CONCORRÊNCIA PÚBLICA Nº 002/2020
PROCESSO Nº 139230/2020

IMPUGNAÇÃO AO EDITAL DE LICITAÇÃO

Ref.: **EDITAL DE CONCORRÊNCIA Nº 002/2020/SES - PROCESSO Nº 139230/2020**
Solicitação de Esclarecimentos nº 05

PARECER TÉCNICO N° 040/2020/SUPO/GBSAAF/SES-MT.

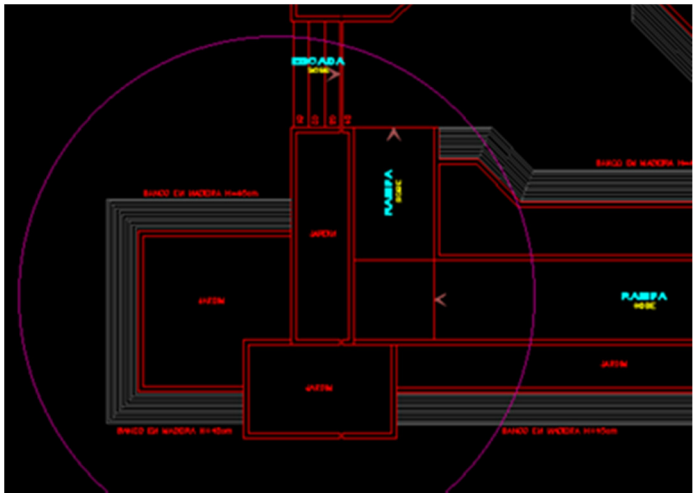
4. Solicitamos informar se as muretas de jardim presentes no Pátio Coberto do projeto "PLANTA_BAIXA TÉCNICA 3 - 04_09" são existentes ou deveremos considerar a serem construídas?

1. Considerar pintura e revestimento previsto na Folha 03/03 (CORTES E FACHADAS 3);
2. Será demolido a parte da área identificada em projeto;
3. Na Planilha Orçamentária está considerando a demolição total da área a ser demolida;
4. Considerar em planilha orçamentária a serem construída;
5. Conforme solicitado, inteiramos que consta no DRIVE o projeto, memorial do detalhamento;
6. Alvará de Obra ficará a cargo da Construtora Contratada;
7. Esse Anexo já é existente e independente do Hospital Central de Alta Complexidade a ser retomada.

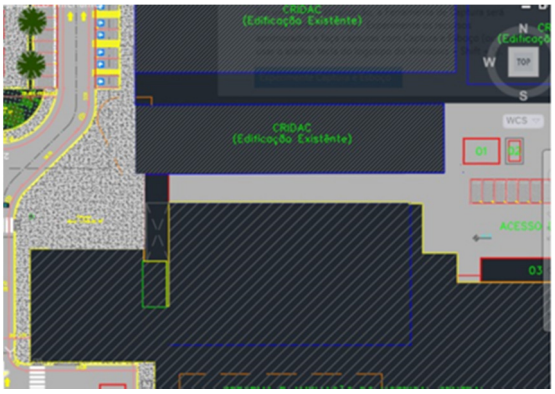
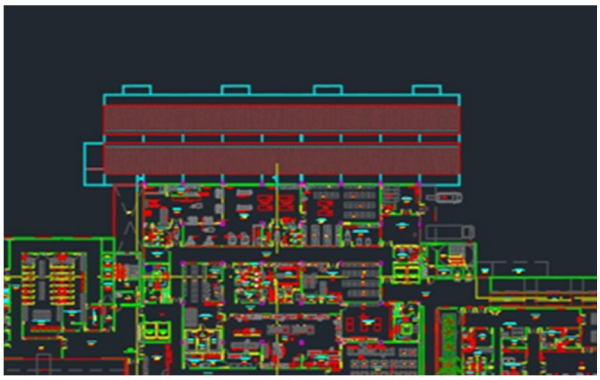
5. Solicitamos o dimensionamento do compressor e bomba do sistema de vácuo clínico, visto que nada consta em memorial descritivo e projetos disponibilizados.
6. Entendemos que será de responsabilidade da Secretaria de Estado de Saúde – SES/MT obtenção de alvarás e licenças.
   Está correto o nosso entendimento? Caso negativo, solicitamos informar quais documentos serão de responsabilidade da SES/MT e quais serão de responsabilidades da Contratada.
7. Na planta baixa do pavimento Térreo encontra-se um Anexo ao Hospital central, porém não existem projetos referentes a esse anexo e não foi possível identificá-lo no projeto de implantação. Solicitamos mais informações, como deveremos proceder?
